Do wszystkich uczestników postępowania o udzielenie zamówienia publicznego prowadzonego w trybie przetargu nieograniczonego na zaprojektowanie i wykonanie instalacji chłodzenia pomieszczeń biurowych, znajdujących się na I piętrze w budynku położonym w Poznaniu, ul. Słowackiego 8.

ZP.272.00023.2015

Działając na podstawie art. 38 ust. 2 ustawy z dnia 29 stycznia 2004 r. Prawo zamówień publicznych (t.j. Dz. U. z 2013 r. poz. 907, ze zm.) informuję, iż do Zamawiającego wpłynęły zapytania dotyczące treści Specyfikacji Istotnych Warunków Zamówienia.

| Tytuł strony: Widok rozdzielnicy klimatyzacji parter | | Konst. (projektstrona): 1 | |

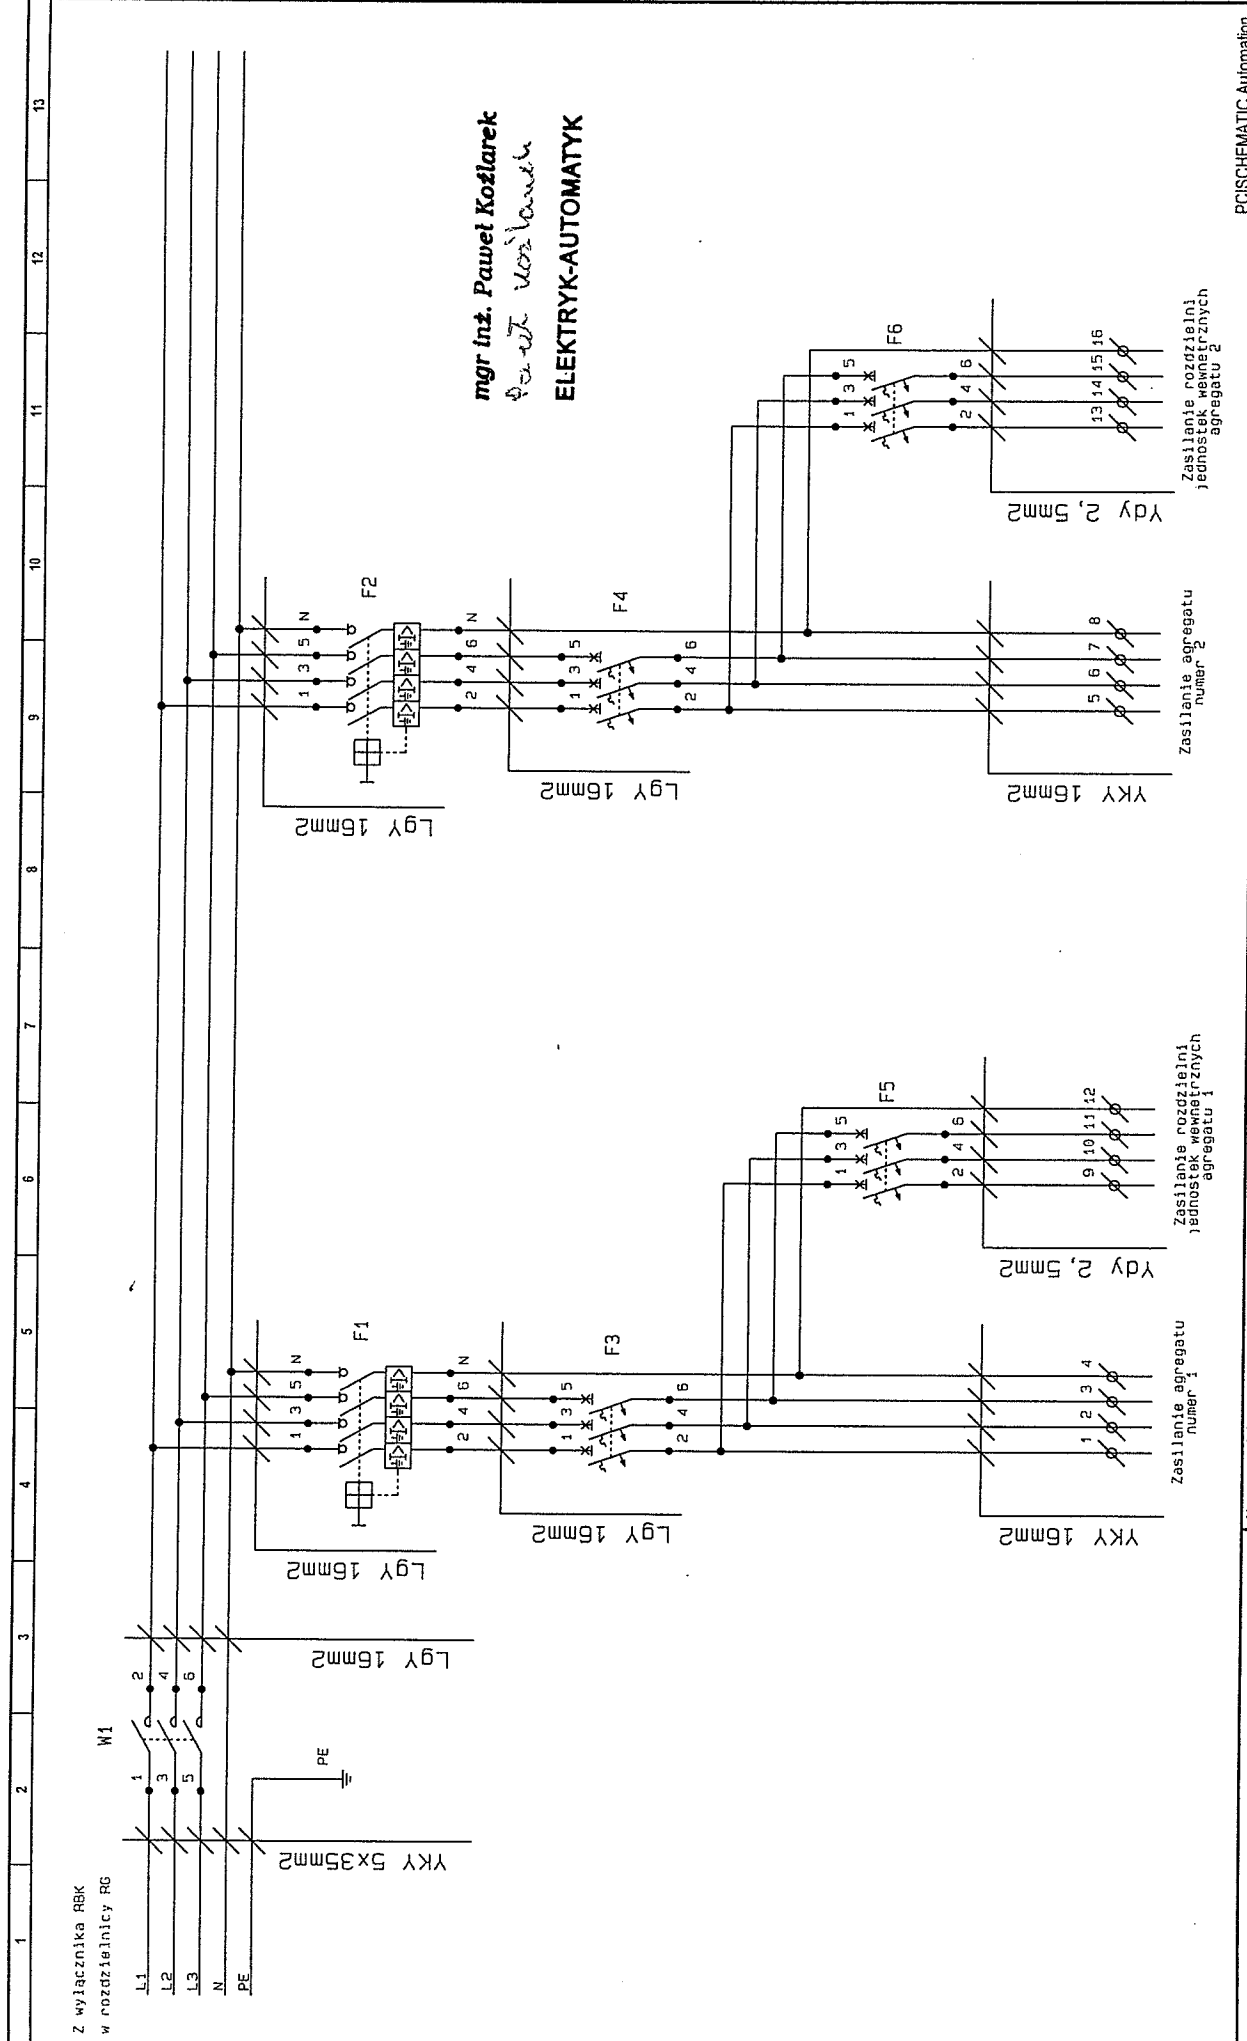
- Jaka jest rezerwa mocy w istniejącej rozdzielnicy na poddaszu, zasilającej system klimatyzacji, w której została przewidziana rozbudowa dla nowoprojektowanego systemu.

- Czy można uzyskać dostęp do dokumentacji powykonawczej rozdzielnicy elektrycznej na poddaszu, zasilającej system klimatyzacyjny, łącznie z trasą przewodu zasilającego tę rozdzielnicę?

- Rezerwa mocy w istniejącej rozdzielnicy na poddaszu wynosi 27 kW.
- Trasa przewodu zasilającego rozdzielnicę na poddaszu zaznaczona została na rysunku dokumentacji powykonawczej wentylacji i klimatyzacji pomieszczeń parteru budynku – rzut instalacji elektrycznej IV piętro, stanowiącym załącznik do SIWZ. Schemat rozdzielnicy na poddaszu przedstawiony został na załączonych do niniejszego pisma rysunkach.
